府民公募型整備事業

【山城南土木事務所】

安心・安全整備

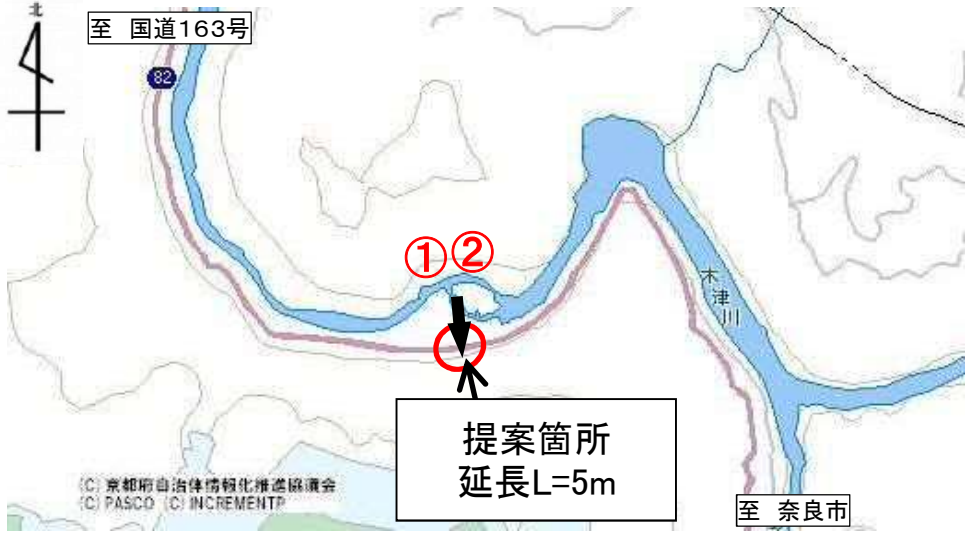
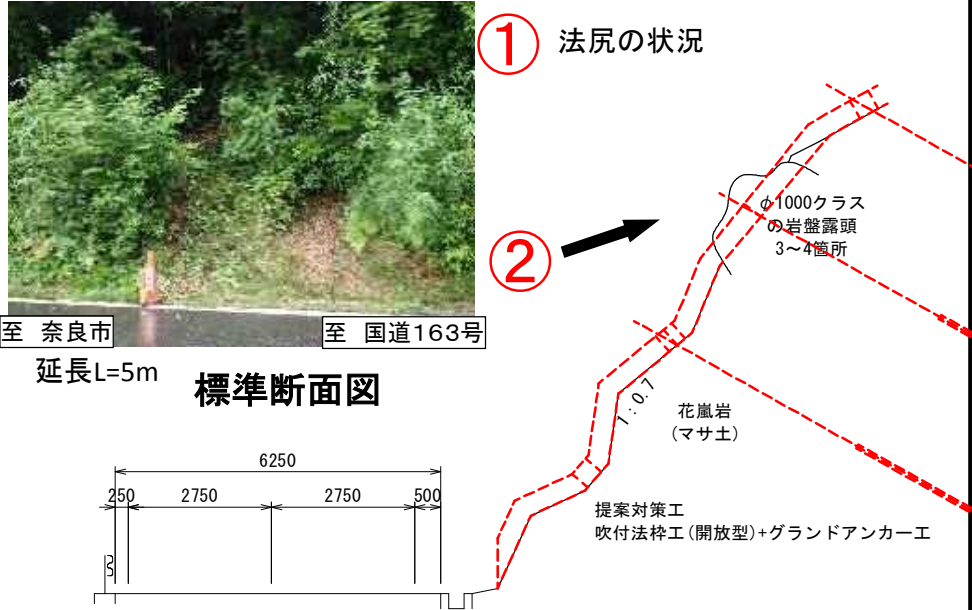
受付番号	90	所在地	南山城村大字南大河原
路線・河川名等	主要地方道 上野南山城線	写 真 ・ 詳 細 図 等	
提案内容等	崩壊法面の点検・対策工事(延長L=5m) 法尻部に落石が多く確認できるため、斜面の崩壊や落石が危惧される。		
技術審査の結果	実施しない	 <p>② 法片部の状況(自然法面)</p>	
審査委員会意見等	技術審査のとおりとする		
位 置 図			
		 <p>① 法尻の状況</p>	
<p>提案箇所 延長L=5m</p>			
		<p>備考</p> <ul style="list-style-type: none"> ・現状では植生を含めた法面の状況は比較的安定していることから緊急性は低い。 ・日々パトロールを行っており、斜面状況の変化については今後とも注視する。
